Wyjaśnienia treści Specyfikacji Warunków Zamówienia,
odpowiedzi na pytania.

Dotyczy: postępowania prowadzonego w trybie podstawowym bez negocjacji, na podstawie art. 275 ust.1 i nast. – ustawy z dnia 11.09.2019 r. – Prawo zamówień publicznych, zwanej dalej ustawą Pzp, o wartości nie przekraczającej progów unijnych pn.: „Dostępna Szkoła” w ramach IV Osi priorytetowej Programu Operacyjnego Wiedza Edukacja Rozwój „Innowacje społeczne i współpraca ponadnarodowa”, w ramach zadania inwestycyjnego „Dostępna Szkoła” dla Szkoły Podstawowej nr 4 im. Stefana Żeromskiego w Jarosławiu przy ul. Żeromskiego 4 Wykonanie roboty budowlanej dla : Szkoły Podstawowej nr 4 im. Stefana Żeromskiego w Jarosławiu przy ul. Żeromskiego 4 „Dostępna Szkoła” – roboty wewnętrzne.

Załącznik nr 1 do MDS – Rysunek 30

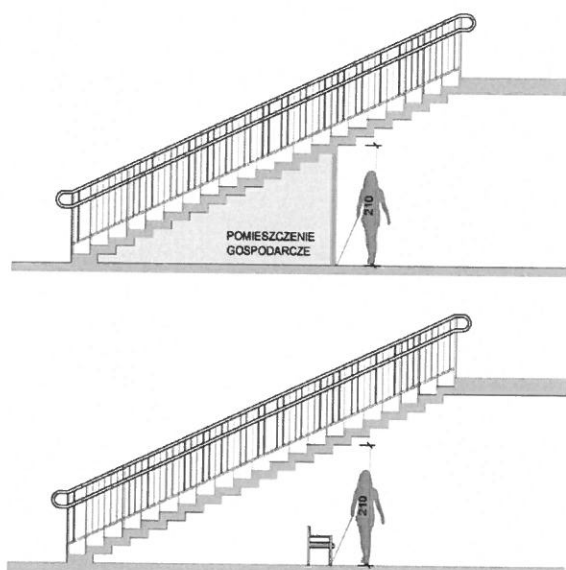
Proszę o informację czy okładziny schodów wykonać z standardowych płytek czy konieczne jest stosowanie stopnic z zaokrąglonych krawędziach?

- W przypadku schodów, forma, wymiary i zastosowane materiały uwzględniają odpowiednie ich dostosowanie do potrzeb uczniów z różnymi niepełnosprawnościami:
- Schody są proste, bez zwisów i podcięć, ewentualnie ścięte pod kątem min. 60°. Istotne jest, aby nie były one ażurowe lub transparentne, miały prosty bieg, bez zabiegów.⁴⁷ Wykluczone są z użytku wszelkie schody wachlarzowe.
- Przestrzeń pod schodami jest zabezpieczona tak, aby ich konstrukcja nie zagrażała użytkownikom. Zalecana wysokość, do której należy zabezpieczyć strefę pod schodami wynosi 210 cm. Strefa pod schodami może być zabudowana i służyć np. jako pomieszczenie gospodarcze. Przestrzeń ta może być także ograniczona poprzez sytuowanie w jej obrębie np. sztalug, rzeźb czy siedzisk, które uniemożliwią użytkownikom wejście pod schody.

- Minimalna szerokość schodów wynosi 120 cm⁴⁸ (zgodnie z przepisami przeciwpożarowymi, szerokość ta zwiększa się adekwatnie do ilości przebywających w budynku osób), jednak zalecana min. szerokość schodów (szczególnie w klatkach ewakuacyjnych) wynosi nie mniej niż 160 cm. Wymiar ten umożliwia bowiem bezpieczną ewakuację OzN.

- Wysokość pojedynczych stopni, zgodnie z RMI WTB § 68 ust. 1, waha się od 15 cm do 17,5 cm.
- Powierzchnia stopni jest antypoślizgowa, matowa, bez zbędnych wzorów. Istotne jest natomiast wyróżnienie barwne stopni. **Wymagane** jest, aby krawędzie pierwszego i ostatniego stopnia w biegu schodowym oznaczone były pasami o szerokości min. 5 cm na całej ich szerokości, w kolorze kontrastującym z ich powierzchnią. Oznaczenie jest widoczne na stopniu i podstopnicy (część pionowa lub skośna stopnia).

- Zgodnie z przepisami [RMI WTB § 298. 2.] w budynkach oświaty balustrady mają wysokość 110 cm i prześwit lub otwory pomiędzy elementami, nie większymi niż 12 cm.
